W8485-237399/A

Title/Titre : Plateformes déployables de maintenance pour avion et pièces de rechange			
Solicitation No – N° de l'invitation W8485-237399/A	Date 2022-11-23		
Solicitation Closes - L'invitation prend fin at - à 14 h 00 on - le 2023-01-03	Time Zone Fuseau horaire EST		
Address Enquiries to – Adresser les questions à : <table><tr><td>Department of National Defence National Defence Headquarters MGen George R Pearkes Bldg 101 Colonel By Drive Ottawa, ON K1A 0K2</td><td>Ministère de la Défense Nationale Quartier-Général de la Defense Nationale Édifice Mgén George R. Pearkes 101, promenade du Colonel By Ottawa, ON K1A 0K2</td></tr></table>		Department of National Defence National Defence Headquarters MGen George R Pearkes Bldg 101 Colonel By Drive Ottawa, ON K1A 0K2	Ministère de la Défense Nationale Quartier-Général de la Defense Nationale Édifice Mgén George R. Pearkes 101, promenade du Colonel By Ottawa, ON K1A 0K2
Department of National Defence National Defence Headquarters MGen George R Pearkes Bldg 101 Colonel By Drive Ottawa, ON K1A 0K2	Ministère de la Défense Nationale Quartier-Général de la Defense Nationale Édifice Mgén George R. Pearkes 101, promenade du Colonel

Vous trouverez ci-dessous un croquis du concept.

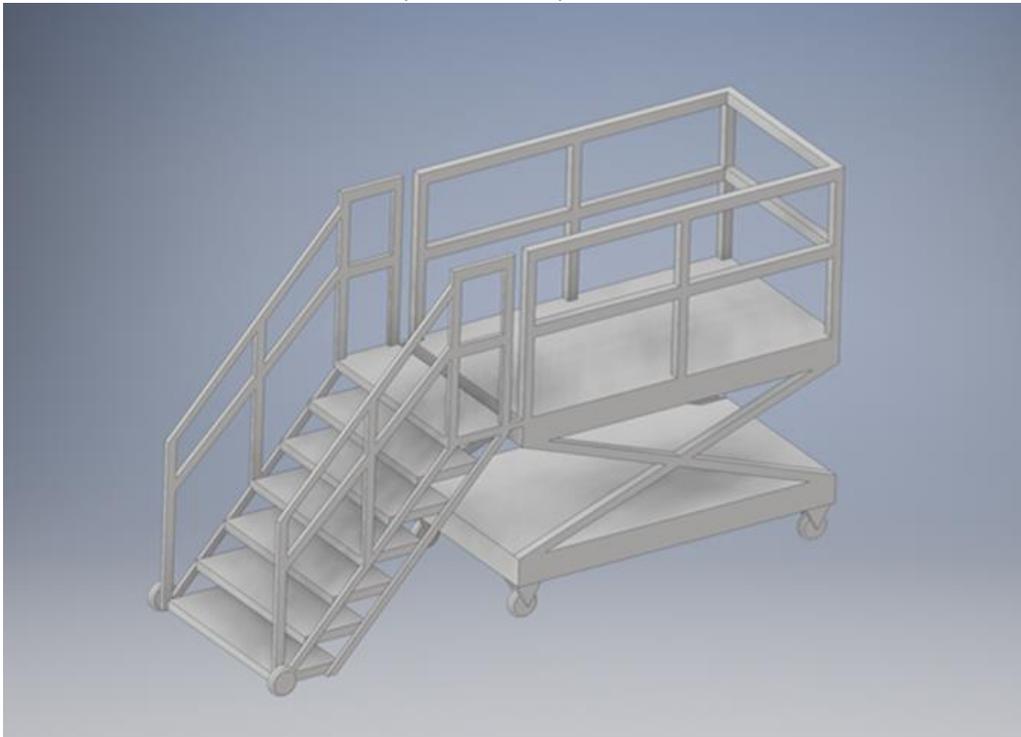
Question #1: Question concernant les "escaliers". Cette hauteur de plate-forme de 3 à 16 pieds est une gamme / échelle de déplacement très large. Il est indiqué que les escaliers et la plate-forme restent parallèles à n'importe quelle hauteur. Je connais un modèle d'escalier pivotant que nous pouvons proposer, mais il devrait être très long pour atteindre une hauteur de 16 pieds. Cela signifie que lorsqu'il est rétracté à 3 pieds, il sera très (oserais-je dire, odieusement) long. C'est ce qu'ils veulent ?

Question #2: La section 2.0 mentionne à nouveau les escaliers, mais dit ensuite "peut être utilisé pour accéder à l'avion". Cela ne ressemble pas au même escalier pivotant qui permettrait un accès depuis le sol.

Réponse #1 : Des escaliers sont nécessaires, la solution doit permettre aux escaliers de rester parallèles (au niveau de la plate-forme) à toutes les hauteurs. Si cela se traduit par une "queue" super longue pour la plate-forme, c'est une solution potentielle. L'essentiel est que la solution soit fiable pour les besoins de remorquage.

Réponse #2 : En ce qui concerne l'accès à l'avion, il n'est pas nécessaire de pouvoir "entrer dans l'avion" depuis le stand. Il est simplement nécessaire de pouvoir effectuer des travaux sur l'avion depuis le stand.
